SWAG 30 94 0308

Passend für:
Audi, VW, Seat und Skoda 1,6 TDI und
2,0 TDI Motoren mit Common-Rail-Einspritzsystem

Keilrippenriemensatz

Abbildung 1

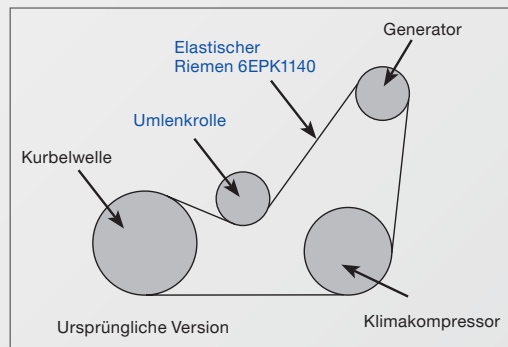
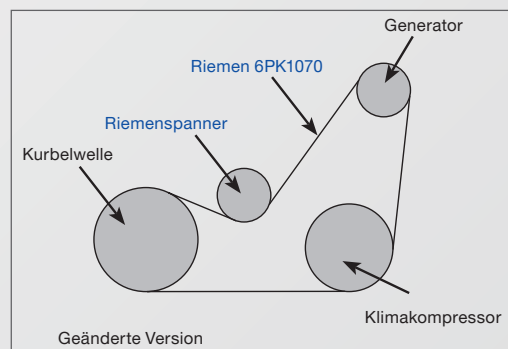
Der elastische Keilrippenriemen 6EPK1140 für die oben genannten Motoren, wird nicht mehr verbaut und der neue Riemen 6PK1070 kann nicht direkt eingebaut werden.

Die ursprüngliche Version des Nebetriebs wurde über den elastischen Keilrippenriemen und die Umlenkrolle angetrieben (Bild 1). Um die Laufeigenschaften zu verbessern, haben die Fahrzeughersteller eine neue Konstruktion des Nebetriebs entwickelt.

Die geänderte Version hat statt eines elastischen Riemens und der Umlenkrolle einen neuen Keilrippenriemen und ein Spannelement im Einsatz (Bild 2). Aus diesem Grund bietet SWAG neben den einzeln erhältlichen Komponenten auch einen kompletten Keilrippenriemensatz (SWAG Nr. 30 94 0308), der neben dem neuen Riemen (SWAG Nr. 30 93 7533) und dem Riemenspanner (SWAG Nr. 30 92 7618) auch die Befestigungsschraube beinhaltet.
